Modulo per la presentazione delle osservazioni per i piani/programmi/progetti sottoposti a procedimenti di valutazione ambientale di competenza statale

ID: Codice procedura (ID_VIP/ID_MATTM):10844

Impianto per la produzione di energia elettrica da fonte eolica, costituito da 6 aerogeneratori della potenza complessiva di 37,2 MW, un sistema di accumulo da 25 MW e relative opere connesse in località "Rempillo" nel comune di Pitigliano (GR).

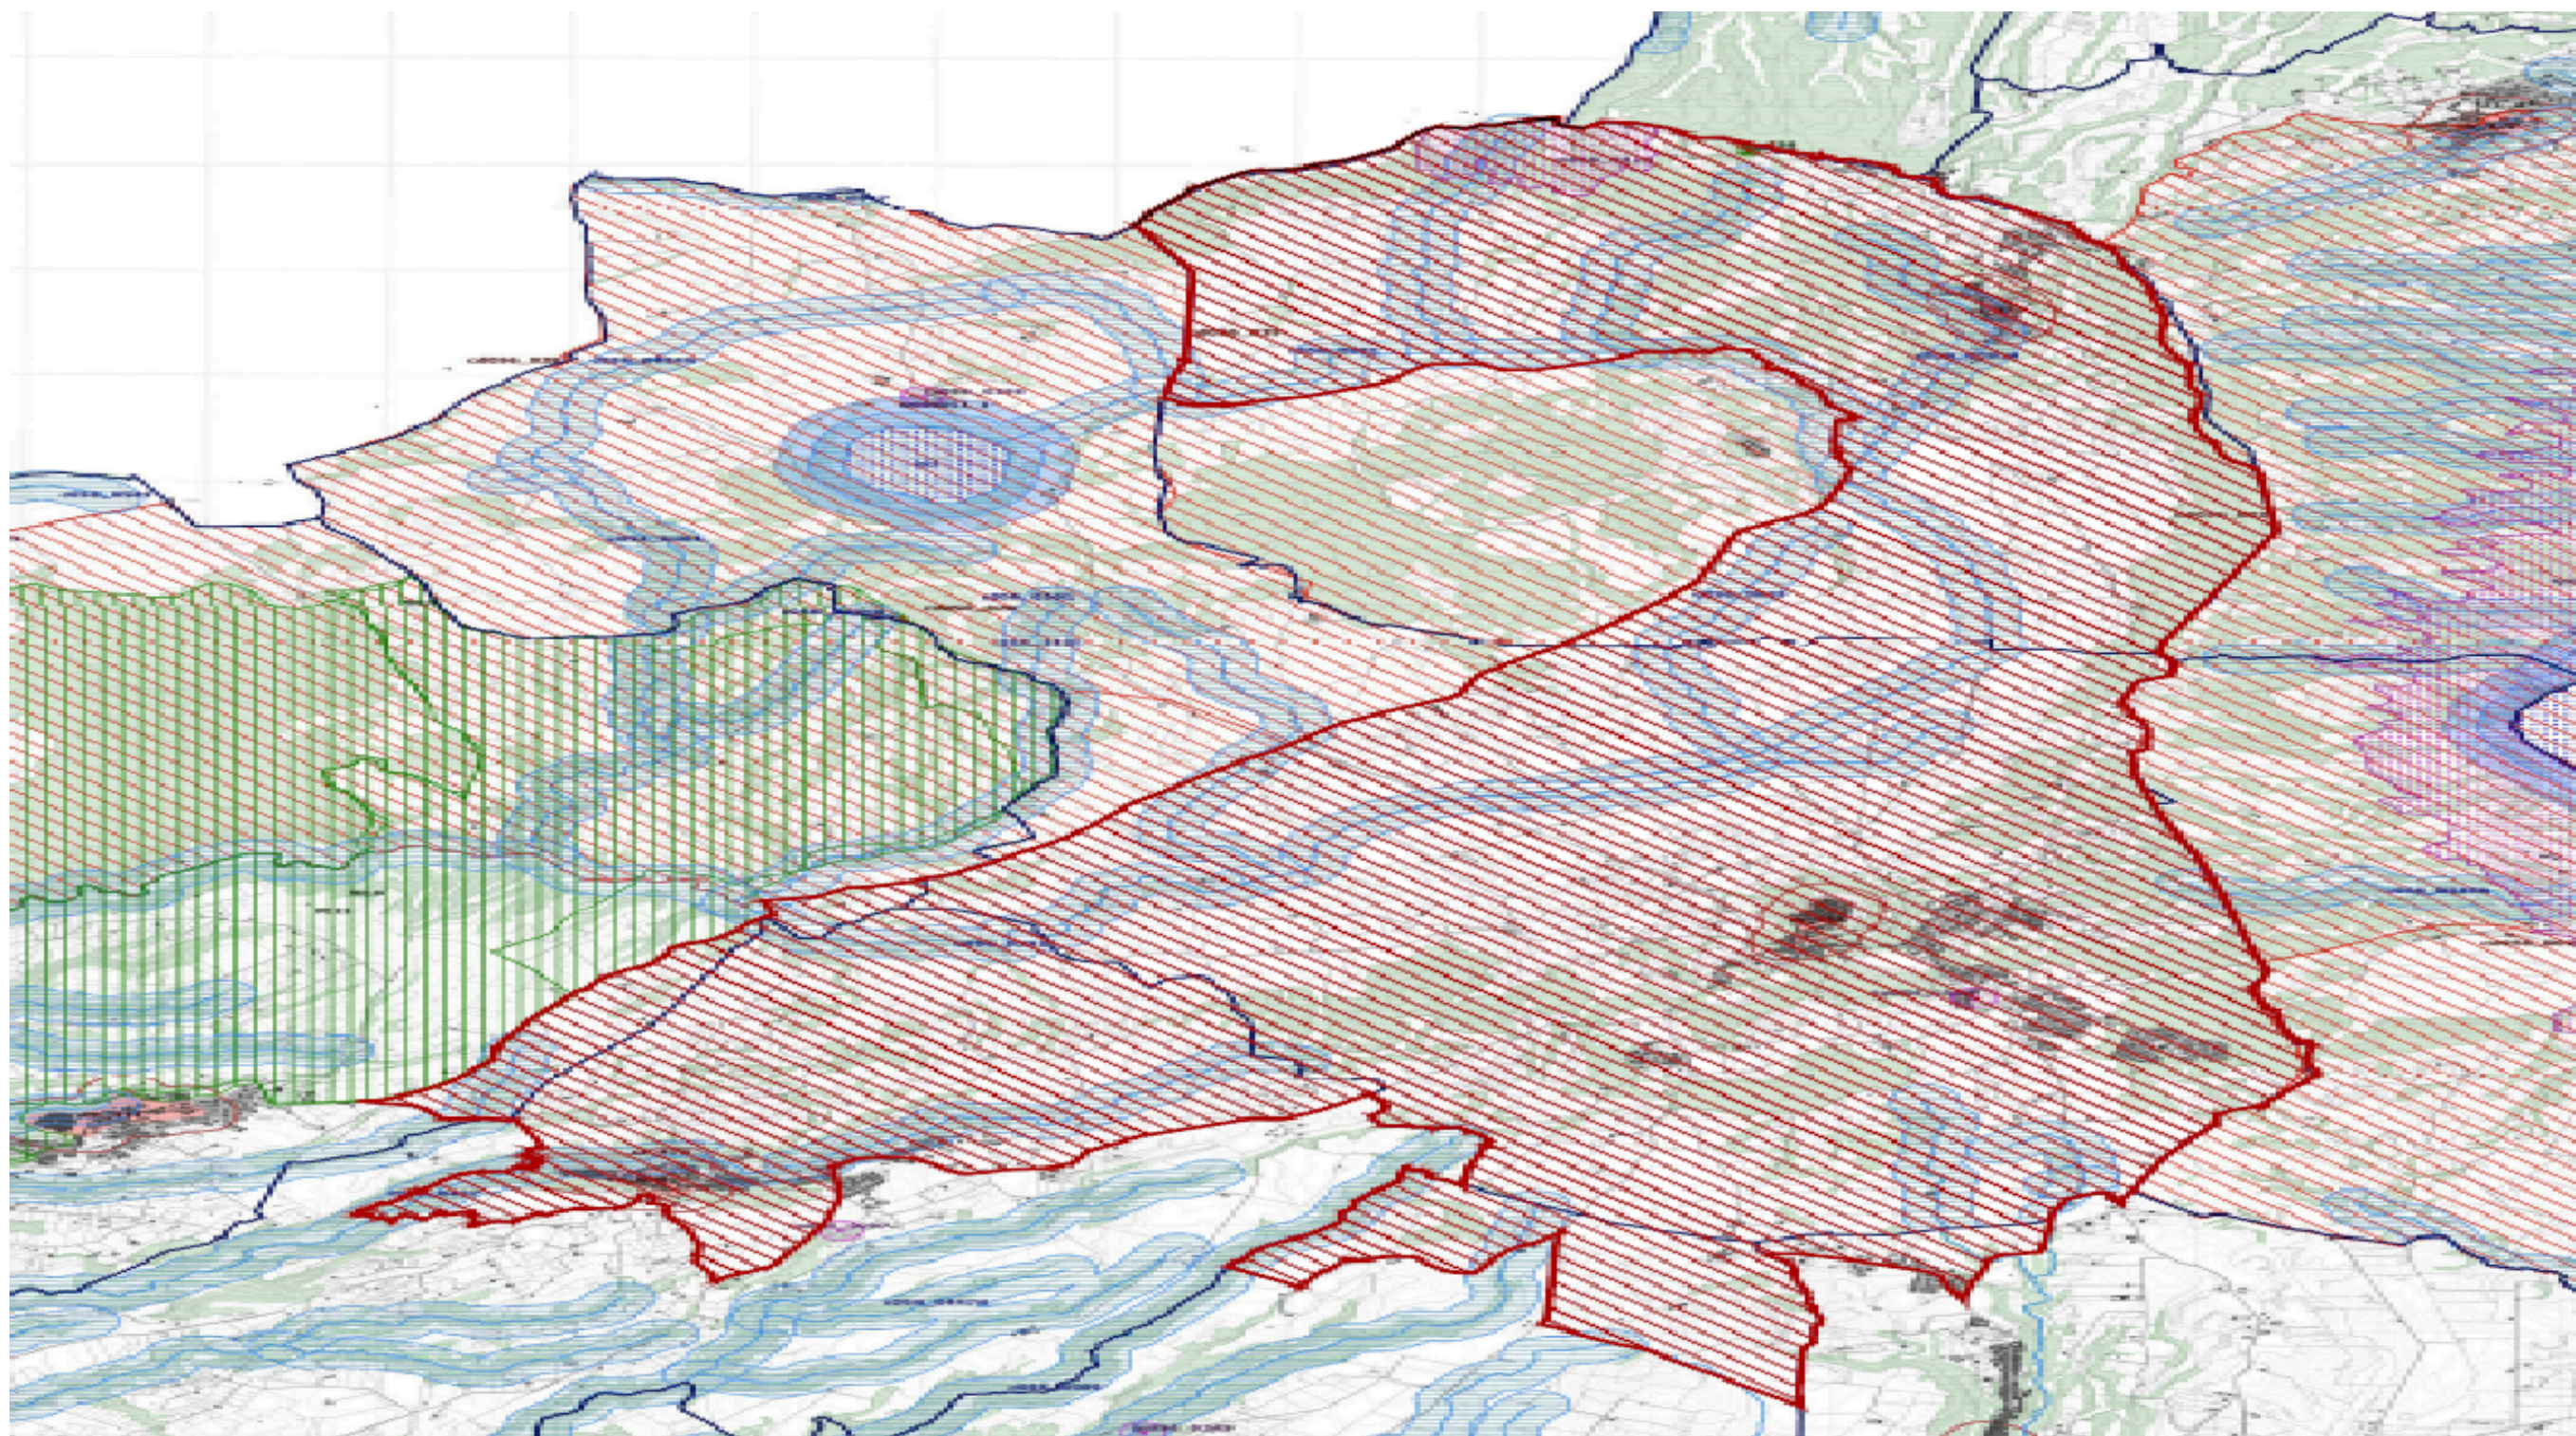
Alla luce del combinato disposto dal "vincolo sul patrimonio paesaggistico (artt. 136 e ss. e 142 del decreto legislativo n. 42/2004 e ss.mm.ii.) e sui beni culturali" (artt. 10 e ss. del decreto legislativo n. 42/2004 e ss.mm.ii.) e dal comma 8 lettera c-quarter del D.Lgs 191/2021 e ss.mm.ii si evince che, ad oggi, le aree in cui sono previsti gli insediamenti dei sei aerogeneratori dell'impianto eolico denominato "Rempillo" non sono idonee perché ricadono tutte all'interno della fascia di rispetto dei **beni paesaggistici di notevole interesse pubblico denominati "Conca del Lago di Mezzano e territorio circostante" (D.M. 22.05.1976)** comprendente anche il **vincolo "Selva del Lamone" (D.M. 22.05.1984)** tutelati **dall'art. 136 del Codice del Beni Culturali e del Paesaggio** e in particolare un aerogeneratori (P01) è a 100 metri dal primo vincolo citato e gli altri cinque compresi in una distanza massima tra 1 km e 2 km (vedi immagine n. 1 dell'ALLEGATO). Nella fascia di rispetto dei 3 km anche la porzione di vincolo rappresentato dalla Selva del Lamone che gode di altre importanti tutele in quanto Riserva Naturale regionale (L. 394/91 e L.R. 29/97), Zona di Protezione speciale (ZPS) insieme ai Monti di Castro collegati tra loro da una Zona di Conservazione Speciale (ZSC), il sistema fluviale Fiume Fiora-Olpeta. La Selva del Lamone oltre il vincolo paesaggistico di notevole interesse pubblico che la rende area non idonea all'installazione degli impianti FER anche nelle sue fasce di rispetto dei 3 km, gode di un'altra tutela che ne rivela l'importanza di area di importanza internazionale per l'avifauna IBA (012) che viene collegata all'altra IBA (099) Lago di Bolsena attraverso la ZPS Caldera di Latera e la ZSC Lago di Mezzano che insieme sono compresi nel vincolo paesaggistico "Conca Lago di Mezzano..." e verranno uniti dal nuovo vincolo paesaggistico "*Ambito paesaggistico, geologico e geomorfologico dell'orlo della caldera di Latera e delle sue pendici interessate dai centri eruttivi periferici*" (si veda a riguardo la proposta pubblicata sul sito del MIC in data 09/08/2023 e

l'immagine n. 2 dell' ALLEGATO) all'area di notevole interesse pubblico "Conca del lago di

Bolsena” (D.M. 24.10.1960). Praticamente una vasta zona che per interesse paesaggistico e naturalistico oltre che storico, archeologico e identitario rappresenta un unicum nel panorama nazionale.

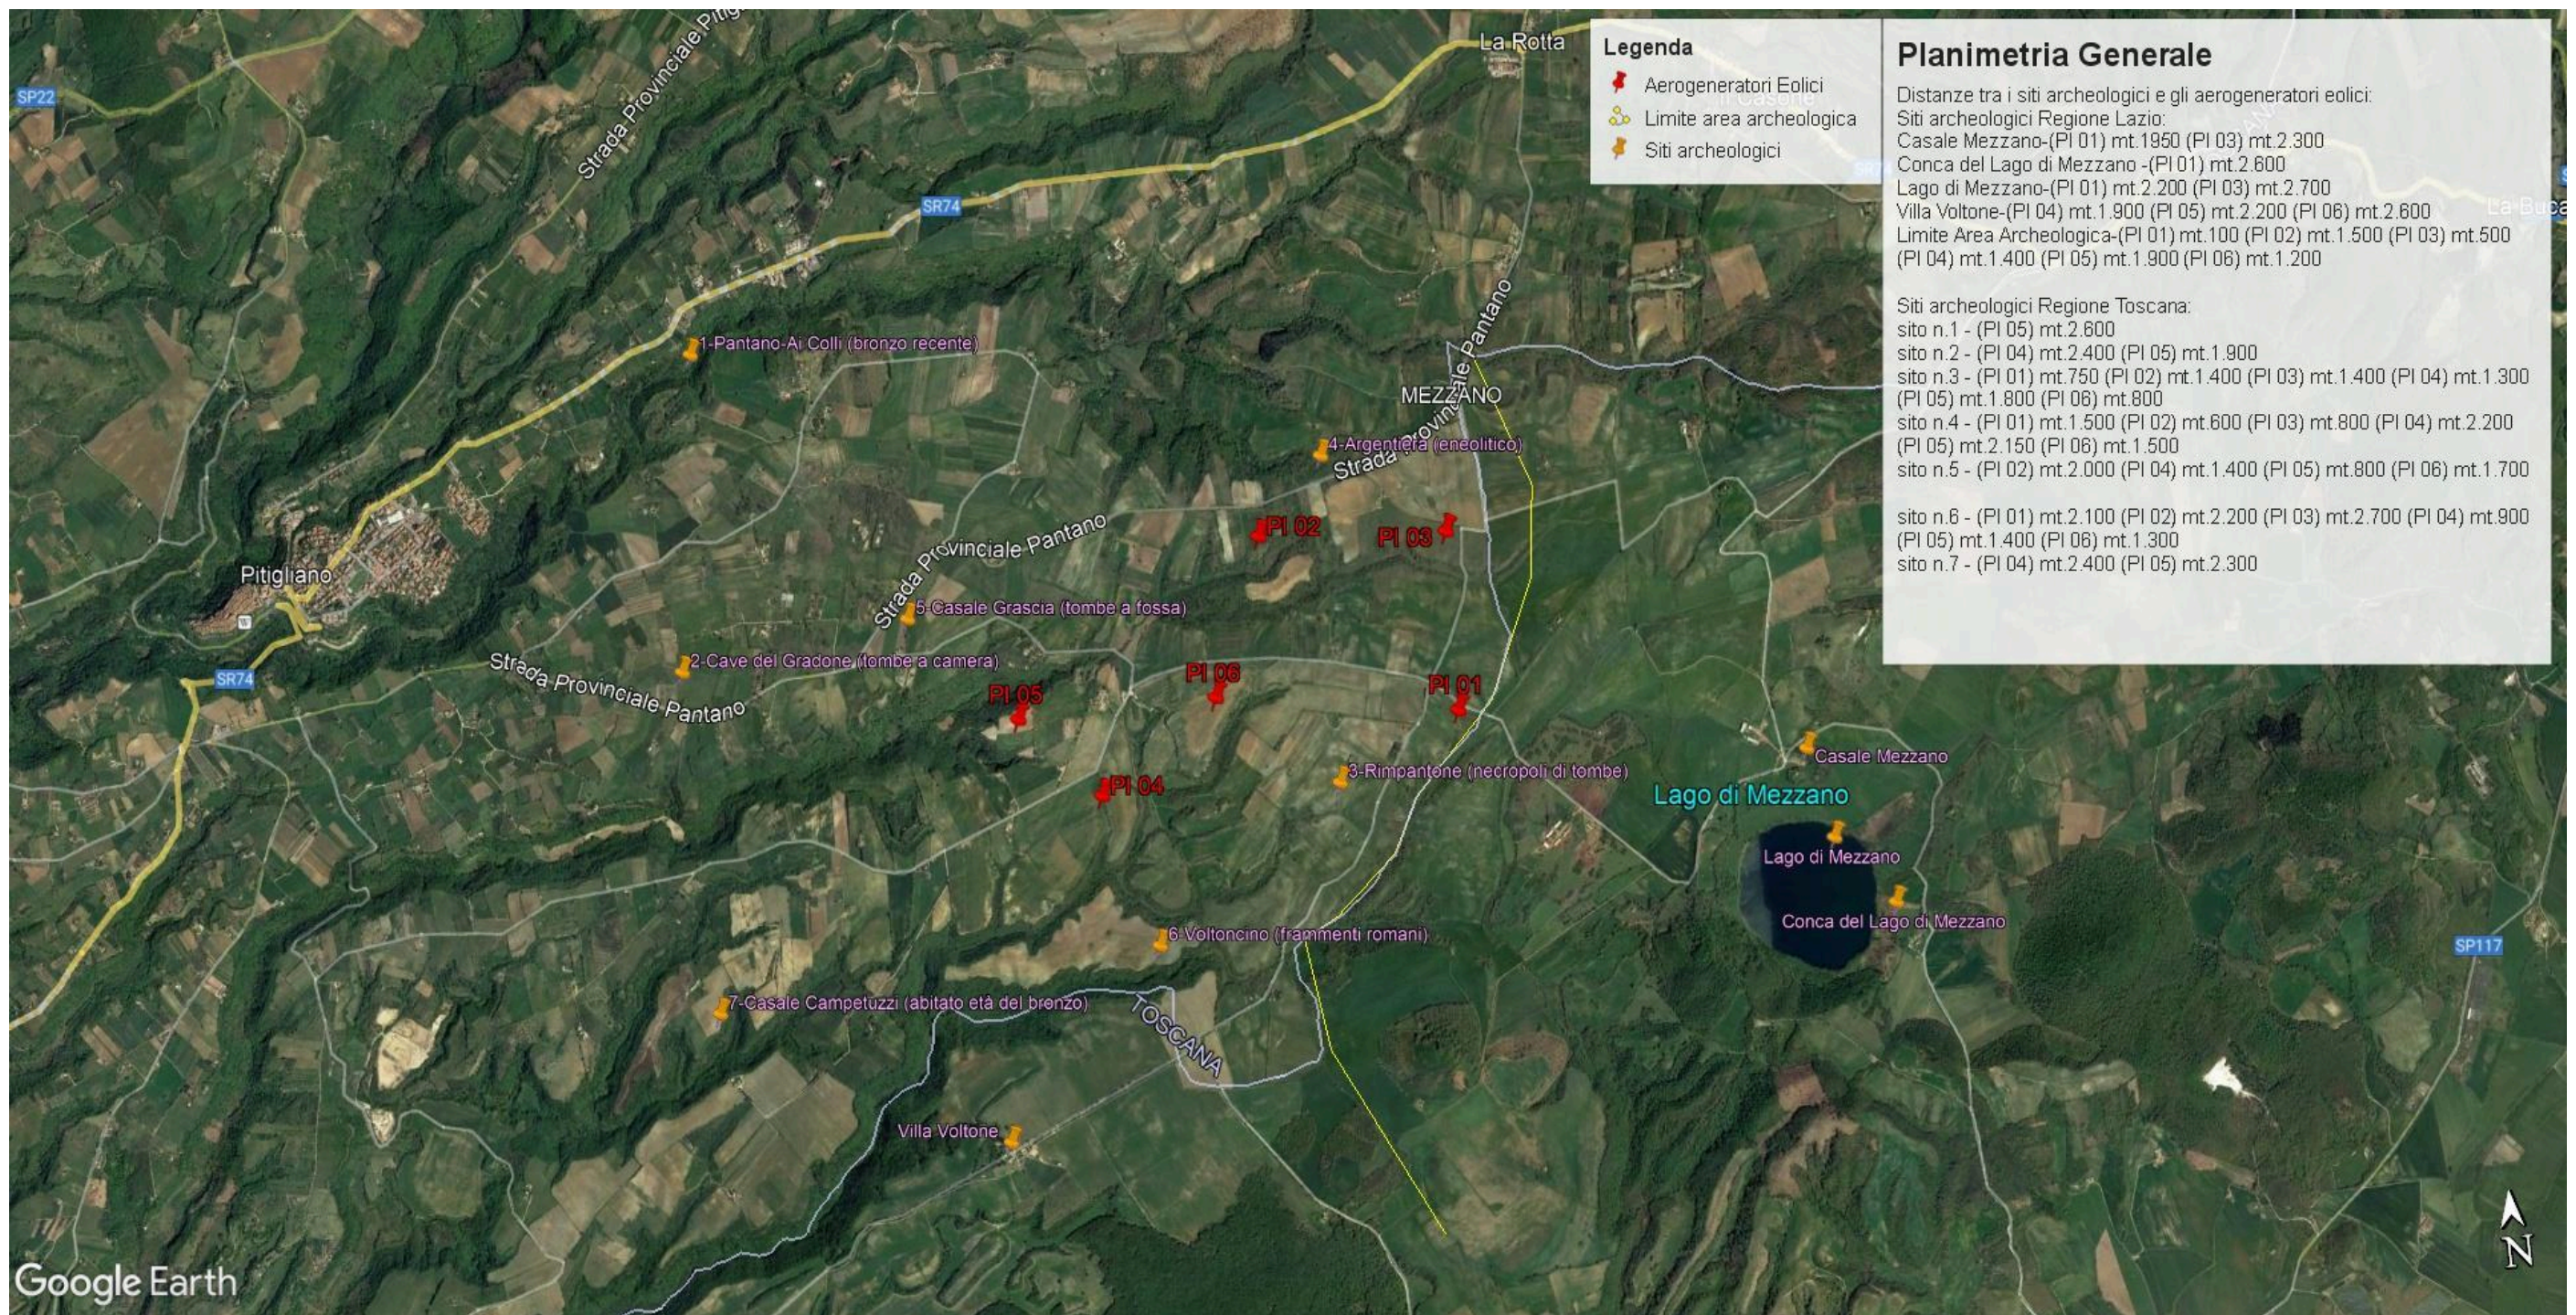
Inoltre, la zona in cui insisterebbe l’impianto eolico industriale Rempillo è compresa nelle fasce di rispetto di 3 km di diversi beni archeologici tutelati dalla parte II del Codice dei Beni Culturali (vedi Allegato, immagine n. 3). Inoltre le pale P04 e P05 ricadono all’interno di un’area archeologica che la Proponente vorrebbe cancellare per il semplice fatto che non è riportata nel documento regionale ma nel documento provinciale come meglio dettagliato nell’Osservazione n. 5. Alla luce di quanto documentato appare chiaro quindi che la collocazione dell’impianto non ha tenuto conto alcuno dei vincoli dell’area nella quale è stato progettato e l’inserimento dell’impianto eolico nel paesaggio e sul territorio non è corretto (Allegato IV delle Linee guida nazionali di cui al D.M dello Sviluppo economico del 10.09.2010).
